**Verslag huishoudelijke elektrische installatie op laagspanning en zeer lage spanning****Algemeen:**

Referentie: 009-20261001-05	Datum controle: 01/10/2026
Keurder: 009

Eigenaar: Onbekend	EAN-code: 541449400000759664
Adres installatie: Interleuvenstraat 23, 3052 - Blanden	Nummer teller(s): 1sag1100847276
Distributienetbeheerder installatie: Fluvius	
Datum uitvoering installatie:	☒ Vóór 01/10/1981 ☒ Tussen 01/10/1981 en 01/06/2020 ☐ Vanaf 01/06/2020
Type:	☒ Wooneenheid ☐ Niet-huishoudelijk ☐ PV ☐ Batterij ☐ Laadpaal

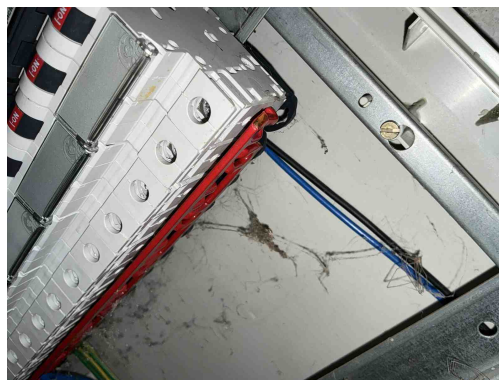
T21a - Het elektrisch materieel is niet geplaatst volgens de voorschriften van de fabrikant/ regels van goed vakmanschap. (Boek 1: 1.4.1.3) Oa ophangvijzen elektrisch verdeelbord niet afgedekt. Zie klasse II toestel.

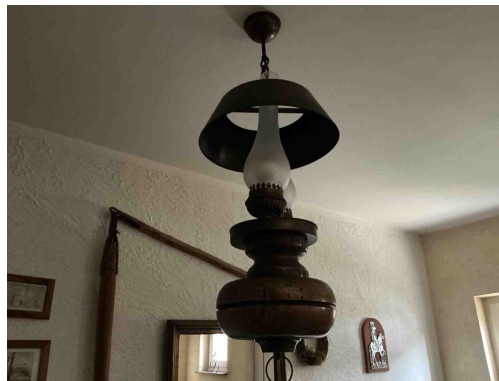
T24 - Het gebruik van elektrische machines of toestellen van klasse 0 en 0I is verboden. (Boek 1, Onderafdeling 4.2.4.3)

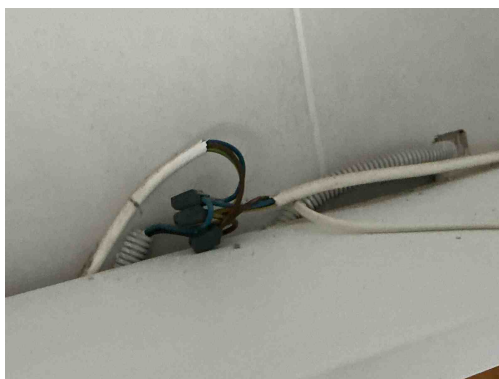
T24 - Het gebruik van elektrische machines of toestellen van klasse 0 en 0I is verboden. (Boek 1, Onderafdeling 4.2.4.3)

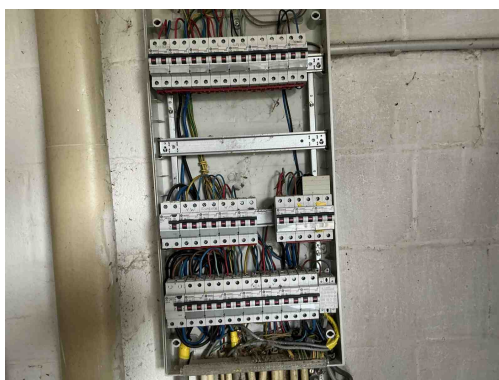
C26 - De verbindingen zijn niet gebeurd in borden, in aftakdozen, aan de klemmen van contactdozen, schakelaars of in de verlichtingstoestellen (Boek 1: 5.2.6.1).
